PRODUKT	HOOFDGROEP	
P	2	23
BETR.		NO.
DVG-carburateur		55
B21A, B23A		DATUM
		Okt. 81

Service Bulletin

DVG-carburateur B21A, B23A

Gewijzigde instructies voor het vullen met dempingsolie en het controleren van het vlotterniveau

Vullen met dempingsolie; B23A

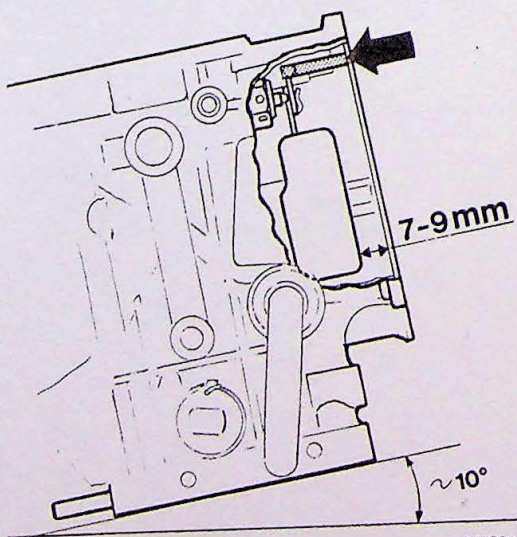
Vul na b.v. een reparatie (geheel leeg systeem) de dempingscilinder en het reservoir met olie. Ontlucht vervolgens het systeem door de vacuümzuiger een paar maal omhoog te brengen.

Als dit niet gebeurt, bestaat de kans dat het dempen niet goed werkt.

Vlotterniveau controleren

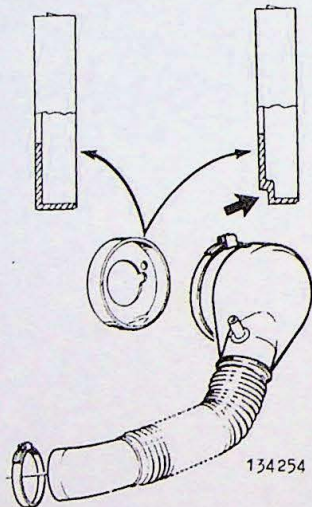
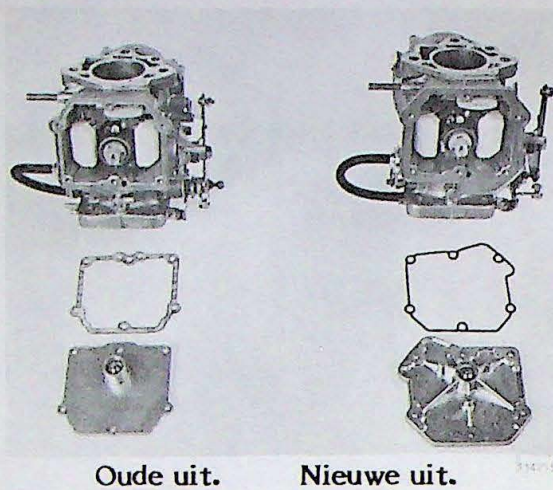
Een onjuist vlotterniveau kan de oorzaak van een hoog brandstofverbruik zijn.

Breng de carburateur zo aan, dat deze tegen de flens van het spuitstuk rust.

Druk de plastic beugel omlaag, zodat de vlotter in de goede stand komt.

Laat de carburateur hellen, totdat de vlotterarm net de kogel van de vlotternaald raakt. **N.B.!** De kogel mag niet ingedrukt zijn.

Meet het vlotterniveau op. **N.B.!** Meet tot aan het vlak van de pakking. Stel het niveau zonodig af door de lip bij de vlotternaald te verbuigen.

Nieuwe constructie carburateurhuis en nieuwe pakking

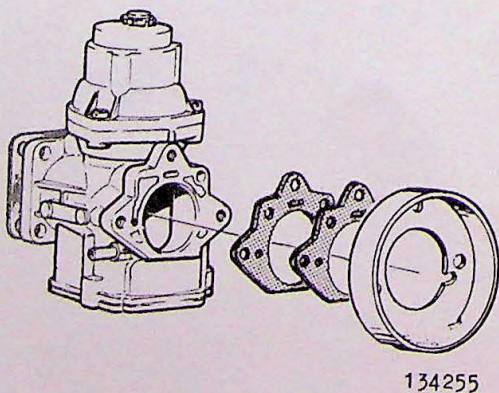
De pakking is nu van rubber.
De wijzigingen zijn aangebracht om de kans op lekkage zo klein mogelijk te maken.

N.B.! Gebruik bij het samenstellen van de carburateur altijd een **nieuwe** rubber pakking. Let erop, dat de pakking goed in de groef van het deksel van het carburateurhuis komt te liggen.

Door de nieuwe constructie van het carburateurhuis is ook de aansluitplaat voor de toevoerslang gewijzigd. Daardoor wordt voorkomen, dat de carburateur de aansluitplaat kan raken.

N.B.! Er zijn een klein aantal auto's geproduceerd met een carburateur van de nieuwe uitvoering en met een aansluitplaat van de oude uitvoering. Bij deze auto's werd een dikke pakking gebruikt. Deze pakking bestaat echter niet als service-onderdeel en moet zondig door dubbele pakkingen worden vervangen.
